改善箇所説明図

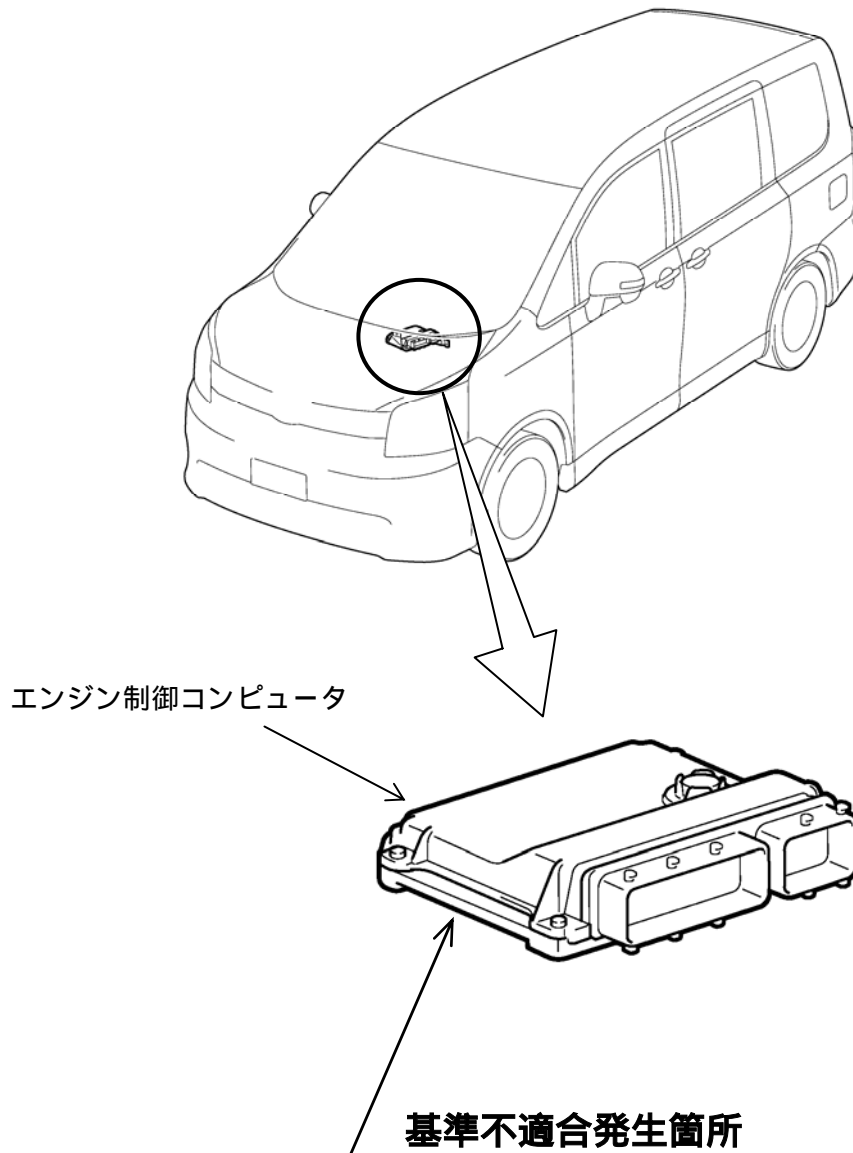
エンジン制御コンピュータのプログラムが不適切なため、クルーズコントロール制御による高速走行中に追い越し等でアクセルペダルを大きく踏み込むと、スロットル異常と誤判定しエンジン警告灯が点灯し、エンジンが停止するおそれがある。

全車両、エンジン制御コンピュータのプログラムを修正する。

改善済車両にはエンジンルーム内の左サスペンションタワー上部に黄色ペイントを塗布する。
